COMUNE DI BRINDISI

nr. prot.	nr. allegati	0	mod. invio	vedi prot.digitale	data	Vedi data digitale
riferimento						
oggetto	Impianto fotovoltaico di potenza in immissione pari a 70 MW (in AC) e potenza nominale pari a 89,64 MW (in DC) denominato "Ricchiuti" da realizzarsi in agro di Brindisi in località Masseria Chiodi. -PROVINCIA DI BRINDISI - p_br - 0028361 - 19/09/2019

In riferimento al procedimento di V.I.A. in oggetto, si comunica il parere negativo sotto l'aspetto paesaggistico ambientale all'intervento proposto fermo restando la competenza in capo alla regione ai sensi dell'art.7, comma 1 della LR.20/2009 in merito al rilascio della Autorizzazione paesaggistica per la trasformazione degli immobili soggetti a tutela paesaggistica.

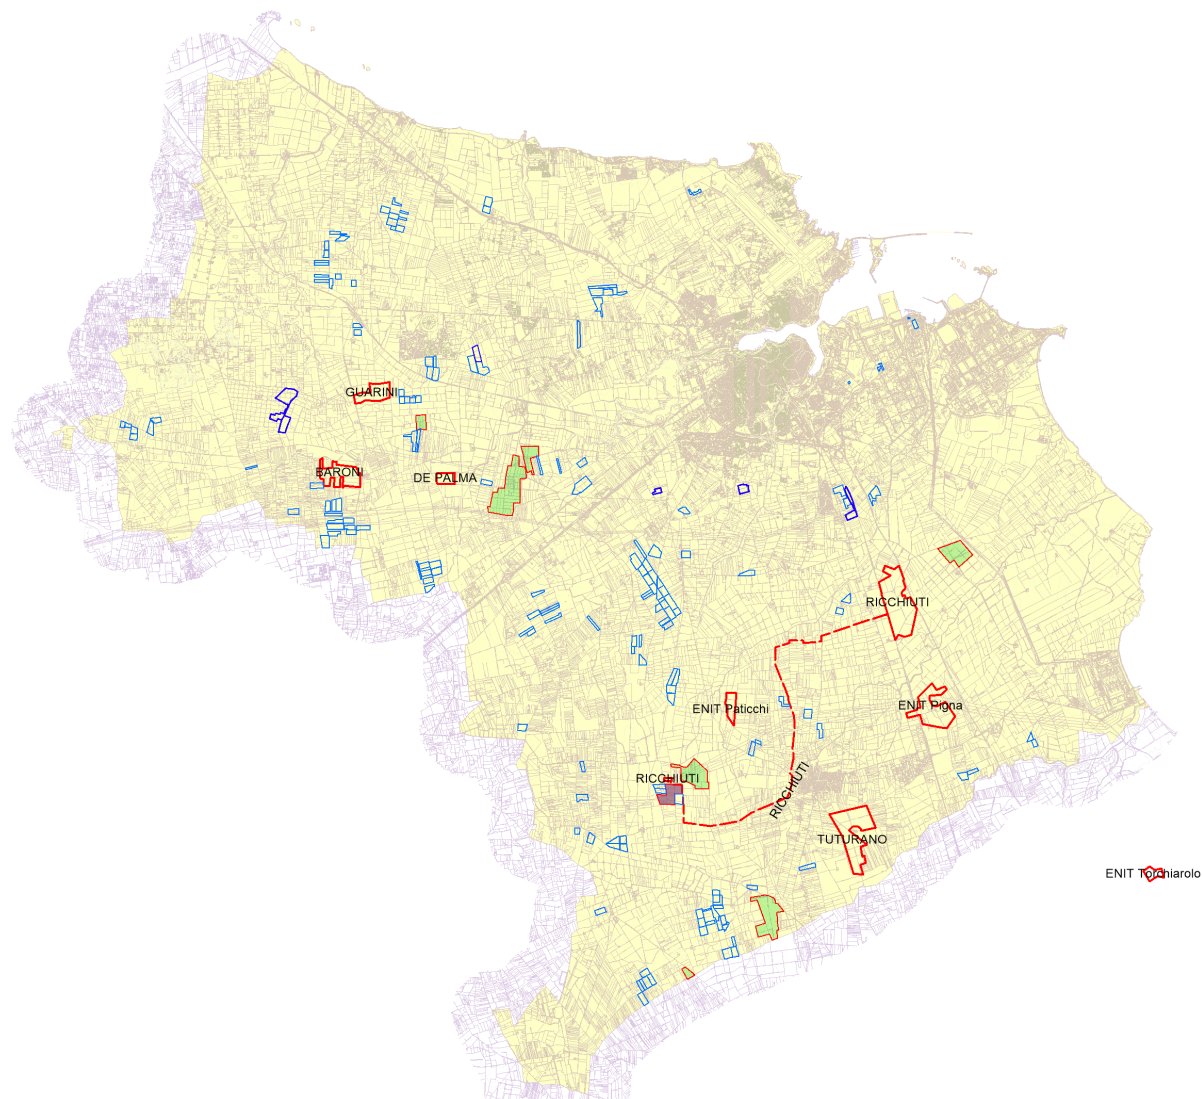
Inoltre, a fronte dei processi di sostituzione energetica previsti dalla SEN, non appare sostenibile per il territorio brindisino dar seguito ad un proliferare di impianti fotovoltaici soprattutto se "a terra" e di grossa taglia, mettendo in conto il rischio di sottrazione di suolo naturale e la possibilità di perdita della capacità di sequestro naturale della CO2 del suolo inibito, facendo prendere negativamente il bilancio di "carbon footprint" sito specifico (ovvero non meramente comparativo tra alternative progettuali).

Ad oggi la proposta comporterebbe un ulteriore incremento della sottrazione del suolo agricolo già in essere da parte di simili impianti per il territorio comunale di Brindisi interessato da una copertura fotovoltaica a terra per circa 900 ettari.

A tal proposito, oltre all'intervento in oggetto, sono in corso di valutazione da parte della provincia, per questo territorio comunale, ulteriori 5 grandi impianti fotovoltaici a terra che, unitamente a quello proposto in oggetto, incrementerebbero la impermeabilizzazione del suolo di un ulteriore 30% di quanto già realizzato.

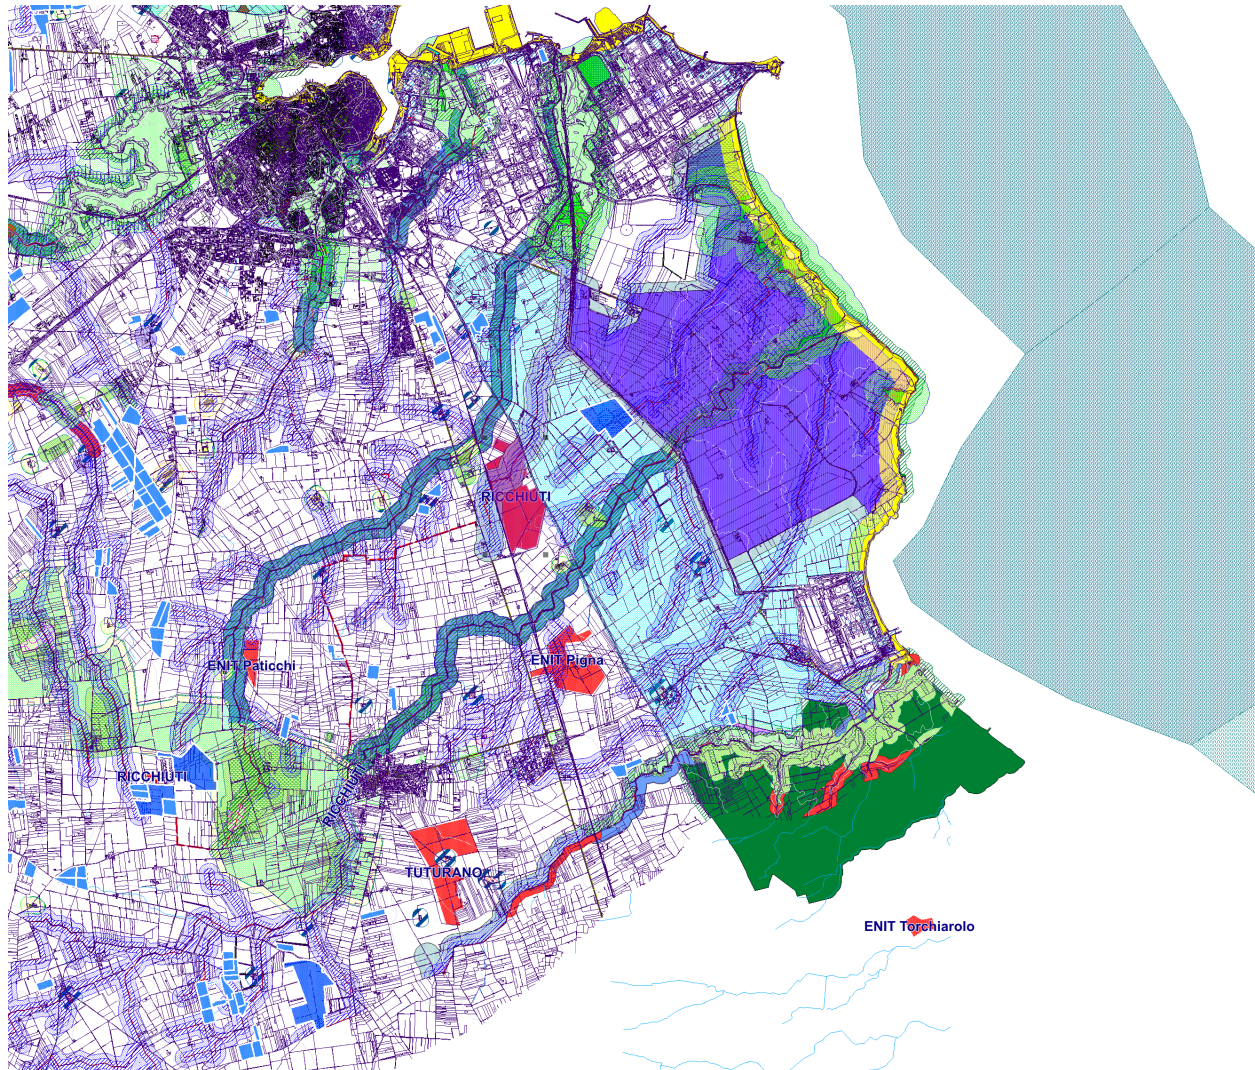
Considerate le dimensioni dell'impianto oggetto di valutazione, vi sarebbe una ulteriore consistente sottrazione di suolo all'attività agricola. A tal proposito si richiama quanto dispone il Dlgs 387/03 e ss.mm.ii, art 7, ripreso dal DM 10 settembre 2010 al punto 16.4, per gli impianti di produzione di energia elettrica: "[...] Nell'ubicazione si dovrà tenere conto delle disposizioni in materia di sostegno nel settore agricolo, con particolare riferimento alla valorizzazione delle tradizioni agroalimentari locali, alla tutela della biodiversità, così come del patrimonio culturale e del paesaggio rurale di cui alla legge 5 marzo 2001, n. 57, articoli 7 e 8, nonché del decreto legislativo 18 maggio 2001, n. 228, articolo 14".

La morfologia dell'area di impianto non risponde ad un criterio di relazione con gli elementi strutturanti il paesaggio circostante ma sembra seguire logiche disomogenee: il parco fotovoltaico con le relative opere annesse andrebbe ad incidere sulla giacitura della maglia

agricola preesistente, modificando ulteriormente i caratteri strutturanti del territorio agricolo e la percezione del sistema idrografico esistente, già alterato dalla presenza di analoghi impianti.
